2021 年 1 月 26 日
日本原子力発電株式会社

東海発電所原子炉施設保安規定変更認可申請書の変更内容について

令和 2 年 1 月 2 月 9 日付総室発第 8 4 号にて申請した東海発電所原子炉施設保安規定（以下、「保安規定」という。）変更認可申請書の変更内容は以下の通りである。

図1 保安規定変更認可申請書から削除する性能維持施設（1 / 3）

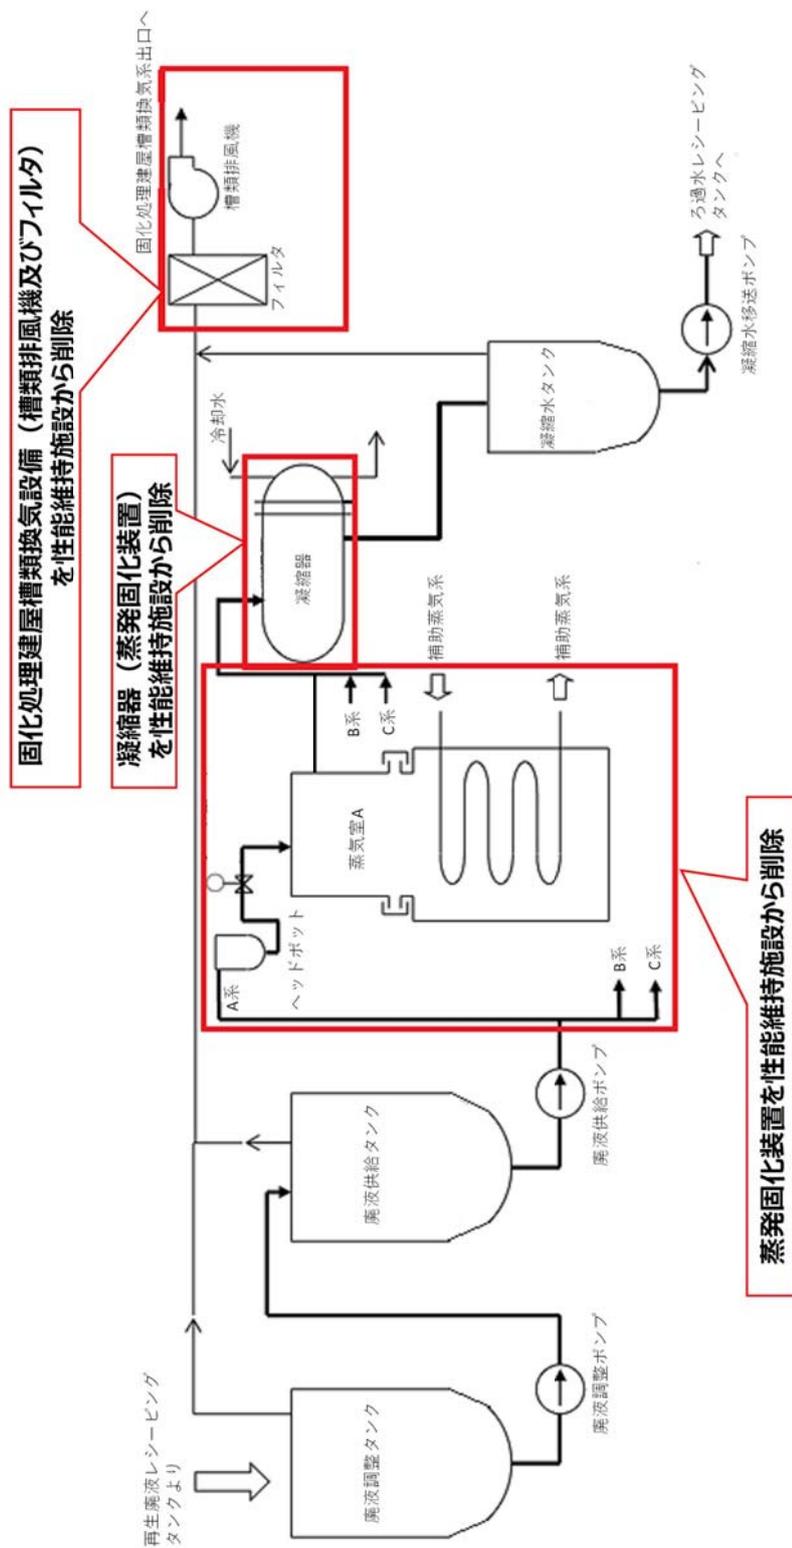
① 蒸発固化装置

当該設備については、運転中はイオン交換樹脂の再生廃液に含まれる塩濃度が高い廃液の処理に使用していた。使用済燃料冷却池の冷却水の処理が平成15年に完了し、以降イオン交換樹脂の再生廃液は発生しておらず、今後の廃止措置工事において、塩濃度の高い廃液の発生はない。貯蔵していた塩濃度が高い廃液の処理も平成29年3月に終了しており、今後当該設備を用いた廃液処理は実施しないため、恒久停止し性能維持施設から削除する。恒久停止にあたっては、蒸発固化装置に附属する機器等も含め、系統隔離措置を実施する。

⑤ 固化処理建屋槽類換気設備（槽類排風機及びフィルタ）

当該設備については、蒸発固化装置系統の槽類（廃液調整タンク、廃液供給タンク、凝縮水タンク）の換気設備として使用していた。蒸発固化装置の恒久停止に伴い、換気が必要なくなり、今後は当該設備を使用しないため、恒久停止し性能維持施設から削除する。蒸発固化装置に附属する機器として恒久停止を行い、系統隔離措置を実施する。

図 1 保安規定変更認可申請書から削除する性能維持施設 (2 / 3)

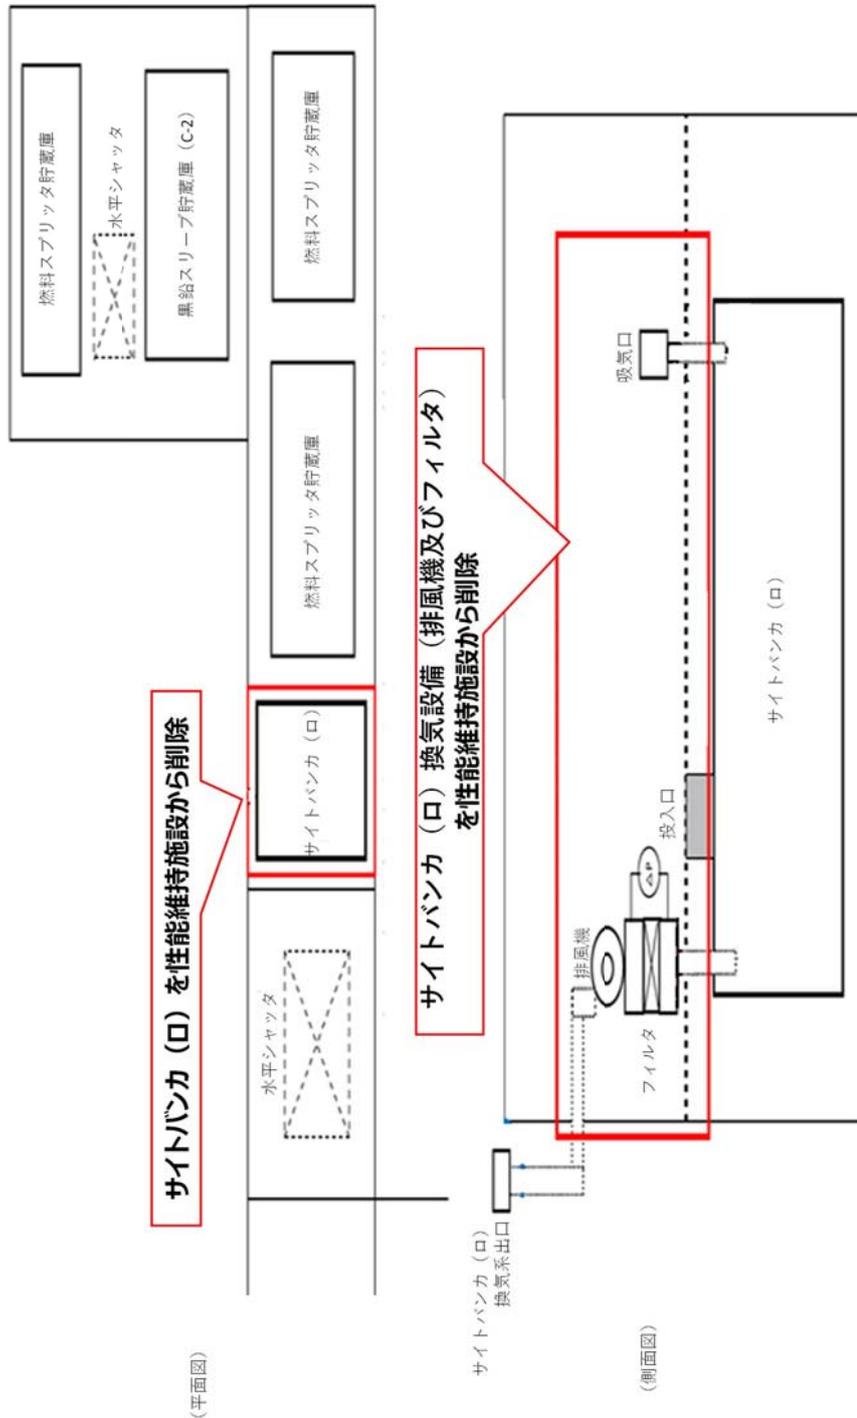
② サイトバンカ（ロ）

当該設備については、放射性廃棄物を保管していた。当該設備内の放射性廃棄物は平成9年1月に取り出し完了しており、廃止措置計画に記載の性能を維持すべき期間（保管している全ての放射性廃棄物を搬出するまで）が終了し、性能維持施設ではなくなったため、性能維持施設から削除する。

③ サイトバンカ（ロ）換気設備（排風機及びフィルタ）

当該設備については、サイトバンカ（ロ）の換気設備として使用していた。サイトバンカ（ロ）を性能維持施設から除外することに伴い、今後当該設備を使用しないため、恒久停止し性能維持施設から削除する。恒久停止とともに、当該設備の系統隔離措置を実施する。

図 1 保安規定変更認可申請書から削除する性能維持施設 (3 / 3)

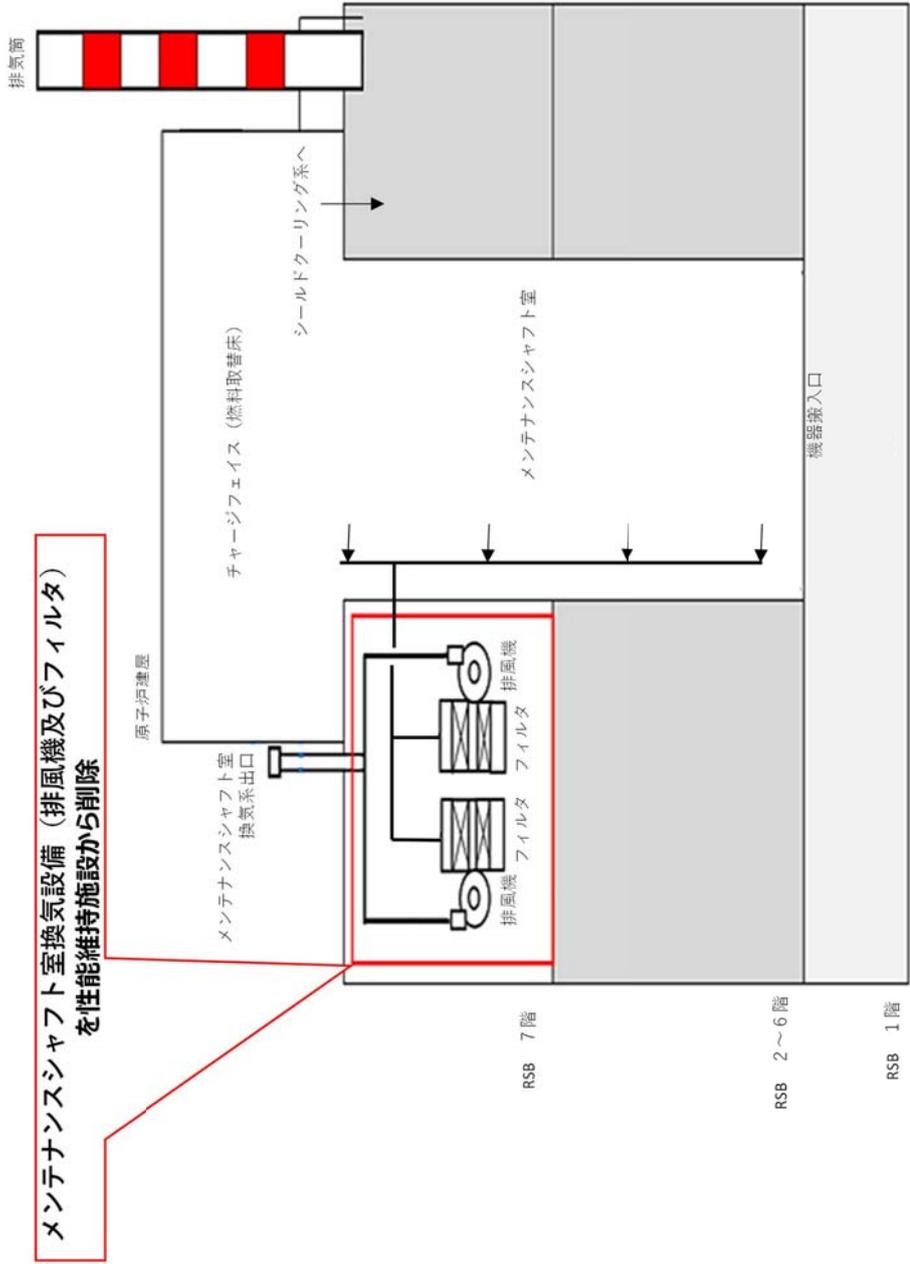
④ メンテナンスシャフト室換気設備（排風機及びフィルタ）

当該設備については、燃料取替機のメンテナンスエリアであったメンテナンスシャフト室の換気設備として使用していた。燃料取替機は平成17年度に解体撤去されており、放射性物質を内包する機器等は設置されていない。今後、メンテナンスシャフト室において放射性廃棄物の処理等がなく、当該室は生体遮へい冷却空気排風機で負圧維持、換気が可能なため、恒久停止し性能維持施設から削除する。恒久停止とともに、当該設備の系統隔離措置を実施する。

メンテナンスシヤフト室換気設備 (排風機及びフィルタ)
を性能維持施設から削除

表1 廃止措置計画本文九（廃止措置の工程）（抜粋）

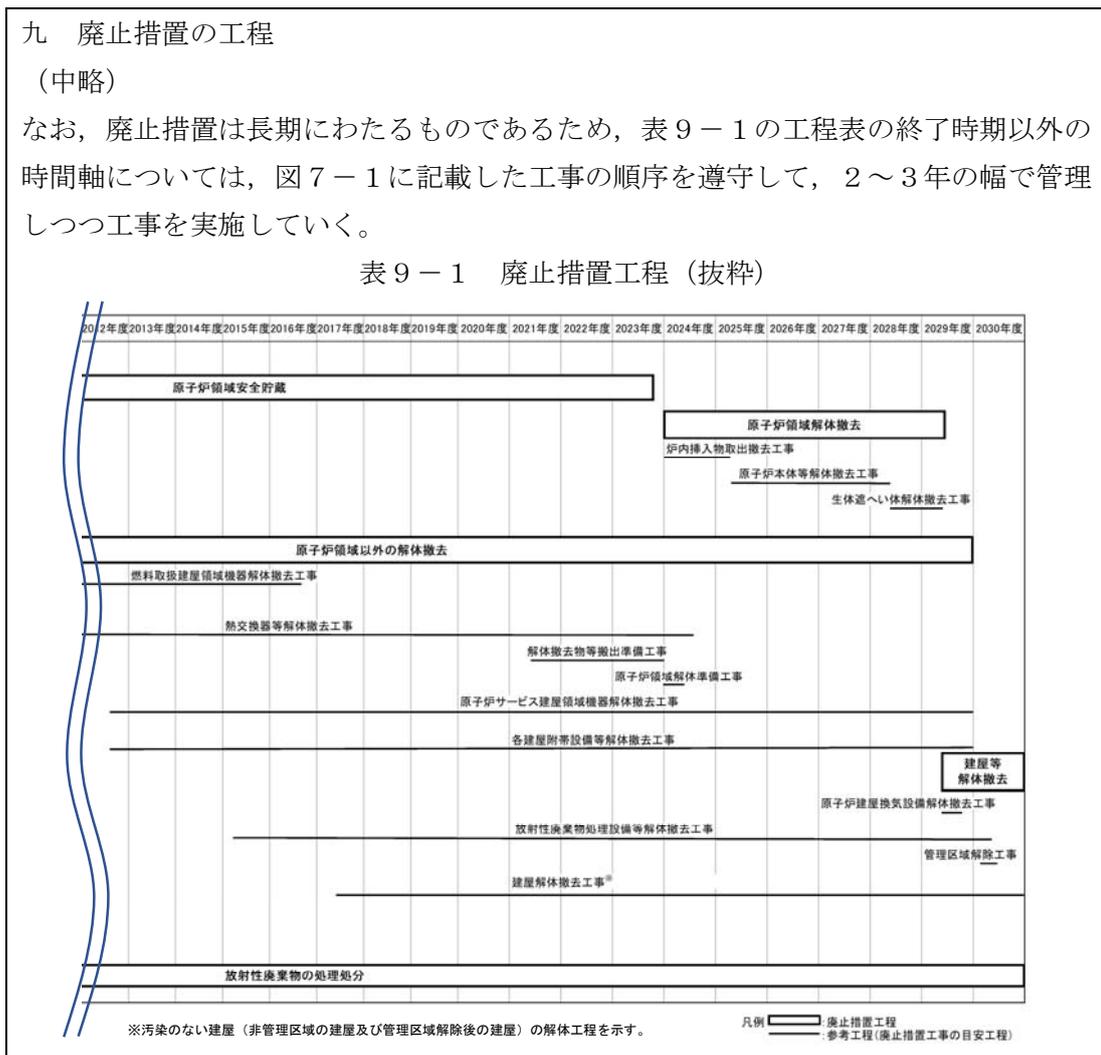
原子炉領域の解体の禁止については、廃止措置計画に定めた工程により担保されているため、保安規定第11条を削除する。

現在は、原子炉等規制法第12条の6第6項（「(3) 参考」参照）において、「認可を受けた廃止措置計画に従って廃止措置を講じなければならないこと」が要求されており、廃止措置計画本文九（廃止措置の工程）に、原子炉領域解体撤去は安全貯蔵期間後に実施する旨の工程を示して認可を受けていることから、保安規定第11条と同様の管理ができるため、これを削除しても保安上問題はない。
